Parc éolien de la Forêt Domaniale

Étude d'impact sur l'environnement

Volume 5 : Réponses aux questions et commentaires du MELCCFP, en considérant l'optimisation du projet et la réévaluation des impacts

Dossier n°3211-12-251

Figure 1. Indice de défavorisation matérielle et sociale dans la MRC de Montmagny, selon le recensement de 2021

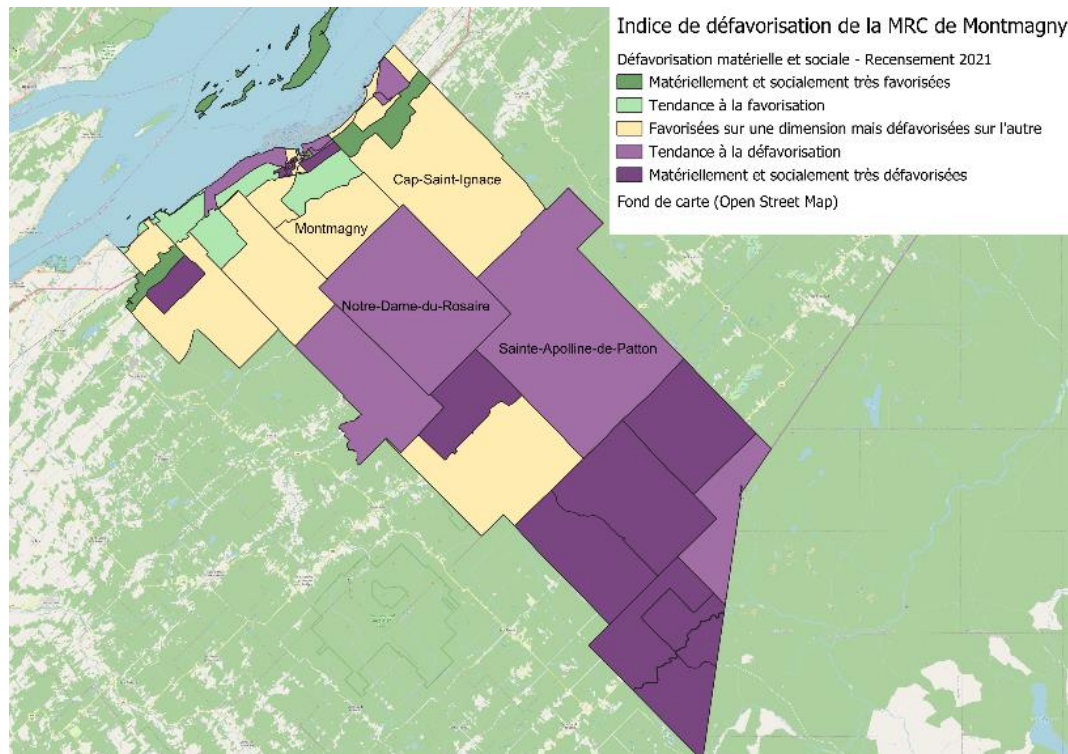
QC2 - 3 L'initiateur a bonifié la caractérisation des communautés locales de la municipalité régionale de comté (MRC) de Montmagny, en réponse à QC-13. Toutefois, il appert que les données utilisées dataient de 2016. Or, ces données ont été mises à jour en mars 2024 en utilisant notamment le recensement de 2021. L'initiateur doit donc mettre à jour la caractérisation du milieu local en fonction de ces données. De plus, l'initiateur doit expliquer brièvement les catégories de l'indice de défavorisation matérielle et sociale (IDMS) utilisée dans sa caractérisation.

- a. Veuillez mettre à jour la caractérisation des communautés locales de la MRC de Montmagny en fonction des données mises à jour en 2024, incluant le recensement de 2021;
- b. Veuillez également définir et expliquer les catégories de l'IDMS utilisées dans la caractérisation des communautés locales.

R2 - 3 L'Institut national de santé publique du Québec (INSPQ) a publié en 2024 une mise à jour du guide méthodologique *L'indice de défavorisation matérielle et sociale : en bref* (INSPQ, 2024a) et a également rendu disponible un jeu de données sur Données Québec (INSPQ, 2024b). Les communautés locales de la MRC de Montmagny connaissent majoritairement une tendance à la défavorisation dont les municipalités de Sainte-Apolline-de-Patton et Notre-Dame-du-Rosaire. Les communautés locales de Montmagny réparties sur plus d'une vingtaine d'aires de diffusion présentent un portrait complexe de défavorisation avec la représentation de chaque indice de défavorisation matérielle et sociale (IDMS) (INSPQ, 2024b). La figure 1 illustre la répartition des indices sur le territoire de la MRC de Montmagny.

En complément, le tableau 12 du volume 4 (QC-13; pages 40 et 41) a été réalisé en fonction des données récupérées sur le site Internet de la MRC de Montmagny, soit le Plan d'action signature innovation 2022-2025 et le document *Un projet innovant en santé durable* (MRC de Montmagny, [s. d.]-a, [s. d.]-b). La MRC accusait un ralentissement en matière de vitalité économique par rapport à la majorité des MRC québécoises.
